**PREVOST**ENREGISTRÉ - REGISTERED
ISO 9001 & ISO 14001**BULLETIN
DE
GARANTIE**

Bg09-16

DATE : NOVEMBRE 2009	SECTION : 23 - Accessoires
EXPIRATION: NOVEMBRE 2011	
SUJET : SYSTÈME AUTOMATIQUE DE DÉTECTION ET D'EXTINCTION DES INCENDIES (AFSS) - RÉACHEMINEMENT DU DÉTECTEUR THERMIQUE LINÉAIRE

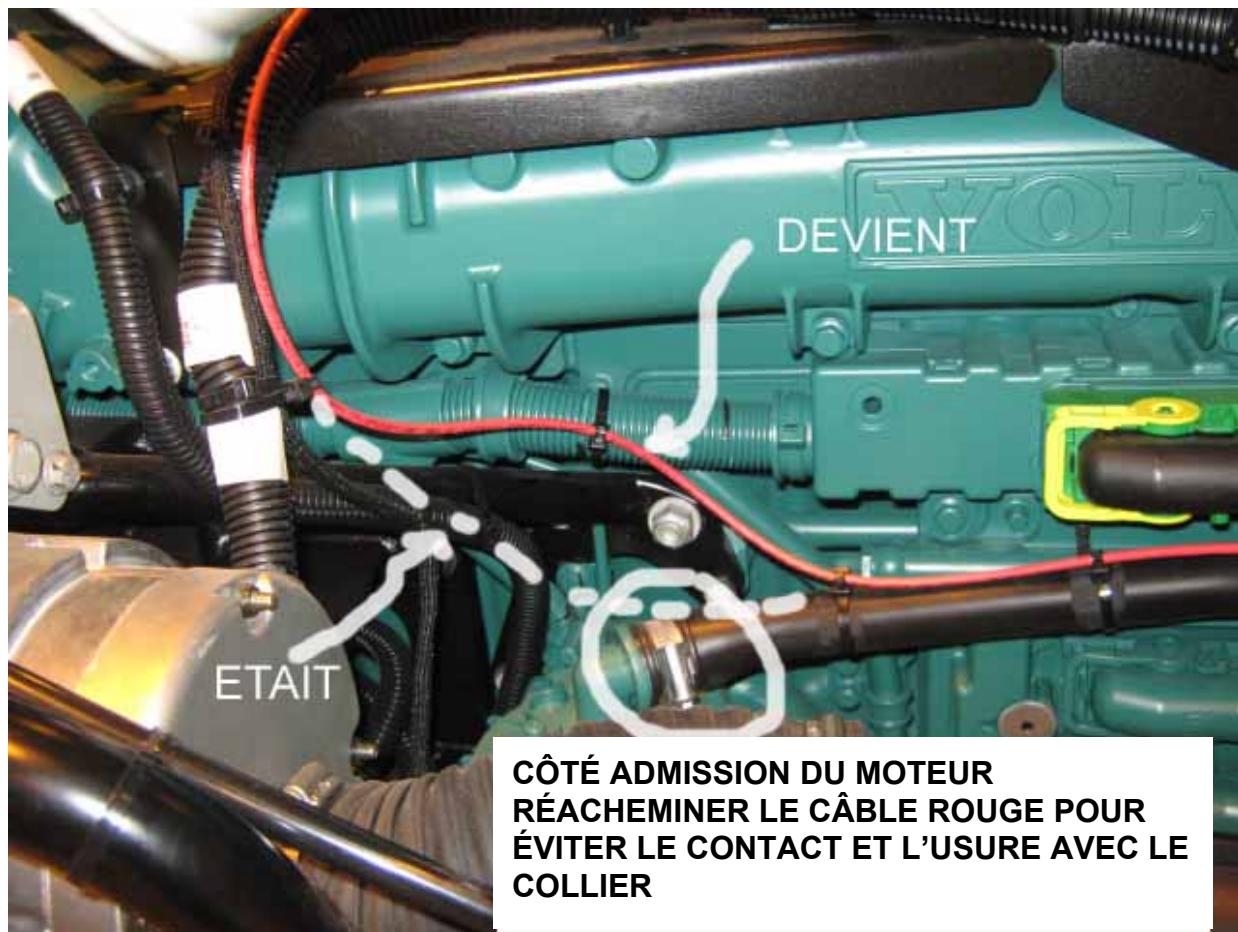
Sur les véhicules visés par ce bulletin et équipés du moteur Volvo D13, il y a possibilité que le détecteur thermique linéaire du système automatique de détection et d'extinction des incendies vienne en contact avec certains supports ou colliers et s'use prématûrement. Cette usure pourrait provoquer le déclenchement du système d'extinction des incendies par erreur.

Sur le coté turbocompresseur du moteur, sur le tuyau de la jauge de vérification d'huile de la transmission Allison, ajouter 2 tours de ruban adhésif 564099 sur le tuyau près du support du tuyau et refixer le détecteur thermique linéaire (câble rouge) en installant une attache de nylon sur le ruban adhésif pour éviter à l'attache de nylon de glisser et de tourner sur le tuyau.

**AJOUT DE 2 TOURS DE RUBAN ADHÉSIF
564099 SUR LE TUYAU PRÈS DU
SUPPORT
INSTALLER UNE ATTACHE DE NYLON
DOUBLE SUR LE RUBAN POUR ÉVITER
LA ROTATION DE L'ATTACHE**

On évitera ainsi au détecteur thermique linéaire de s'user sur le support.
